МУФТА НА ДВА НАТЯЖНЫХ КОЛЬЦА

ГОСТ
24187-80

Изменение № 2 ГОСТ 24187—80 Муфта на два натяжных кольца. Конструкция и основные размеры

Черт. 1

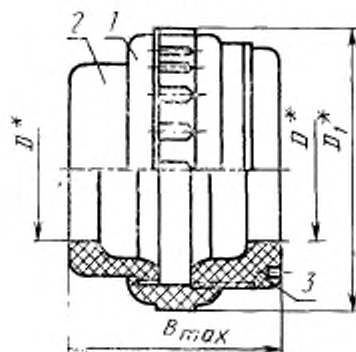
Пункт 2 изложить в новой редакции: «2. Конструкция и основные размеры муфты должны соответствовать указанным на черт. 1 и в табл. 1»;

чертеж 1 заменить новым (кроме подписочной подписи):

подписуочная подпись. Исключить слова: «Масса — 0,49 кг, не более»; заменить слова: «Размер» на «Размеры»; «2 — левая полумуфта» на «2 — фланец»; исключить слово: «правая»; дополнить таблицей — 1.

Условный проход D_f	Наружный диаметр трубы D_n	D	D_1	B_{max}	Масса, кг, не более для исполнения	
					1	2
50	67	68	134	100	0,90	0,75
80	93	93,5	162		1,25	—
100	122	123	194		1,75	—

Черт. 2

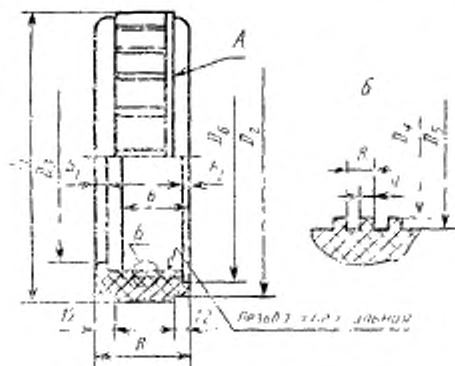
Пункт 3 изложить в новой редакции: «3. Конструкция и основные размеры стяжного кольца должны соответствовать указанным на черт. 2 и в табл. 2»; черт. 2 заменить новым:

подрисовочная подпись. Исключить слова: «Масса — 0,29 кг, не более»; дополнить примечанием: «Примечание. Буртик «А» может быть изготовлен как справа, так и слева от рифлений»; дополнить таблицей — 2:

Условный проход D_y	Наружный диаметр трубы D_n	D_1	D_2	D_3	D_4	D_5	D_6	B	b	b_1	b_2	Масса, кг, не бо- лее для исполне- ния	
												1	2
50	67	134	128	98,5	105	110	111	52	36	8	2	0,36	—
					104	109						—	0,28
80	93	162	156	126	133	138	138,5	54	10	10	2,5	0,45	—
100	122	194	188	158	165	170	170,5	58				0,67	—

Черт. 3

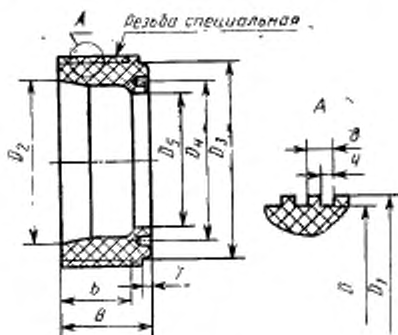
Пункт 4 изложить в новой редакции: «4. Конструкция и основные размеры фланца должны соответствовать указанным на черт. 3 и в табл. 3»;

чертеж 3 заменить новым; дополнить таблицей — 3:

подрисовочная подпись. Исключить слова: «Масса — 0,10 кг, не более».

Условный проход D_y	Наружный диаметр трубы D_n	D	D_1	D_2	D_3	B	b	b_1	b_2	Масса, кг, не более
50	67	104	98	88	88	43	34	17	9,5	0,21
80	93	133	126	93,5	114	44	35	13	10	0,35
100	122	165	158	123	145	45		6	11	0,48
